Sammendrag av innkomne merknader ved offentlig ettersyn m/saksbehandlers kommentarer:

SAMMENDRAG AV UTTALELSER, SAMT VURDERING PLAN 4092

50m grensen

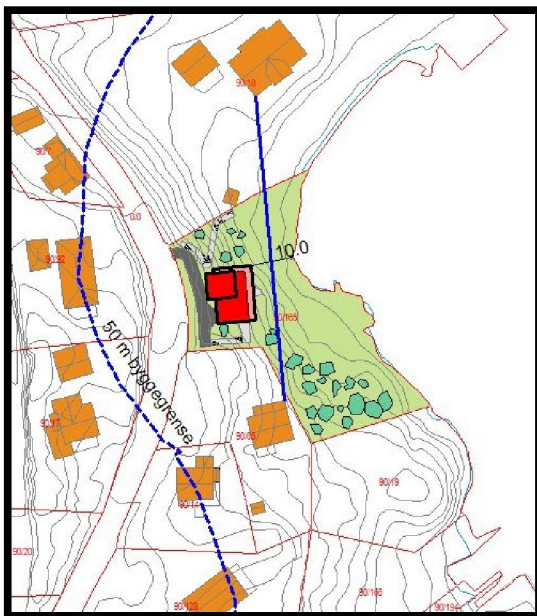
Planområdet ligger i sin helhet innenfor 100-metersbeltet fra sjø. Her skal det tas særlig hensyn til natur- og kulturmiljø, landskap, friluftsliv og andre allmenne interesser, jf. plan- og bygningsloven § 1-8. Kommuneplanen har også føringer som setter krav om minst 50 meter bygge avstand fra strandsonen. Planområdet ligger innenfor 40 meter fra strandsonen.

Basert på den sentrale beliggenheten og at det er mange boliger i området, vil det være viktig at ferdsels- og oppholds potensialet ikke blir verre som følge av en ytterligere utbygging av området. Vi kan ikke se hvordan strandsoneverdiene kan sikres i planen, når det skal legges til rette for enebolig, naust og kai innenfor 40 meter fra strandsonen. Dette vil okkupere mye av det åpne rommet som er igjen i strandsonen og føre til en økt privatisering og forverre ferdsels- og oppholds potensialet som i utgangspunktet er dårlig. Ut fra et landskapsperspektiv, vil det også være uheldig at den smale sonen nær sjøen blir videre utbygd. Vi viser også til at det nylig er vedtatt en reguleringsplan for utbygging av bolig like i nærheten. Dette området ser ikke bebygd ut utfra flyfoto. Vi vil råde kommunen til å bygge ut allerede planavklarte områder, før en regulerer nye områder for utbygging i strandsonen. Dette gjelder særlig når det aktuelle området kan ha en viktig verdi for mange boliger i området. Naust og kai vil heller ikke være i tråd med formålet i kommuneplanen. Tilrettelegging for naust bør gjøres på et mer overordnet nivå i en kommuneplanprosess.

ferdes i av allmenheten og at den bratte karakteren gjør at den er bedre egnet til å etablere bolig (iht. kommuneplans arealformål) og at det samtidig kan innlemmes almen tilgjengelig trappesystem i bebyggelsen gjennom rekkefølgekrav. Dette vil ha stor almen nytte ved å sikre at adkomst til kystlinjen blir etablert gjennom regulering.

Til tross for at kommuneplanen har føringer som setter krav om minst 50 meter bygge avstand fra strandsonen. Ser vi at planområdet befinner seg i et område hvor kommunen, tidligere har godkjent nyere reguleringsplan hvor bebyggelse befinner seg godt innenfor 40m fra strandsonen (se PLANID 4070), vi ser i tillegg at store deler av eksisterende bebyggelse i området i tillegg ligger innenfor 50m fra kystlinjen (stiplet blå linje).

Vi mener at boligen som mulighetsvurderingen åpner for, er godt trukket tilbake fra kystlinjen. Noe man kan se, dersom man strekker en linje mellom nabo boligene så fremstår ikke boligen som uvanlig nær kystlinjen.

Fra Nord

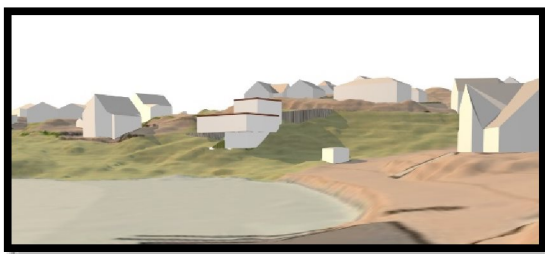
Ny utbygging skal unngås på arealer med betydning for natur- og kulturmiljø, friluftsliv, landskap og andre allmenne interesser. Landskapsmessig ligger planområdet eksponert til, i skrånede terreng. Ny bebyggelse i dette terrenget vil kunne få uheldig landskapsvirkning særlig fra sjøsiden. Videre er strandsonen både nord og

sør for planområdet er allerede bebyggt. Slik sett framstår landskapsrommet innenfor planområdet som del av en verdifull rest av ubebyggt strandsoner i området med

Vi er uenige at bebyggelse i dette terrenget vil kunne få uheldig landskapsvirkning fra sjøsiden.

Mulighetsvurdering viser at bolig i dette landskapet ikke vil få spesielt uheldig utfall, og kan bli liggende naturlig i landskapet.

Selvfølgelig er dette forutsatt at man bygge i tilsvarende sammen materialer og fargevalg, så vel som tilnærmende bygnings størrelse.
